改善箇所説明図

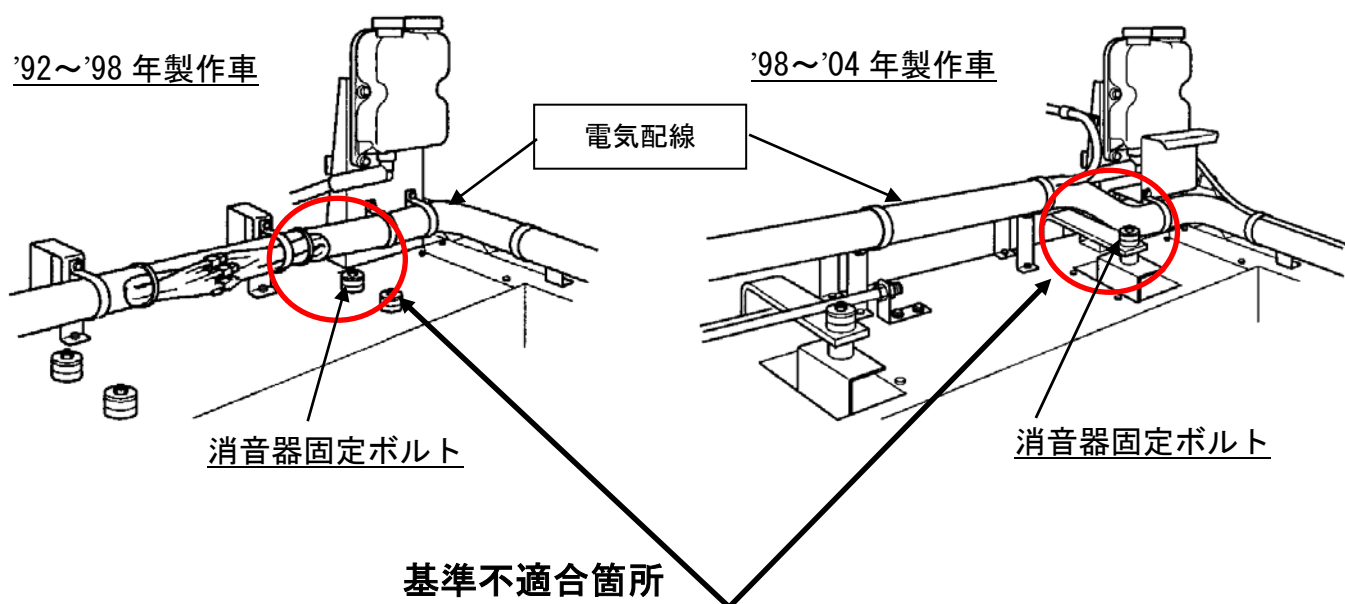
中型バスのエンジンルーム内電気配線の取り廻しが不適切なため、当該配線が消音器を固定するボルトに干渉するものがある。そのため、そのままの状態で使用を続けると、走行中の車体の振動により、当該配線の被覆が損傷、短絡し、最悪の場合、後面灯火器類が不灯となる、又は、始動不能に至るおそれがある。

全車両、当該配線に取付金具を追加し、配線の取り廻しを変更する。また当該配線を点検し、損傷のある場合は、配線を補修する。
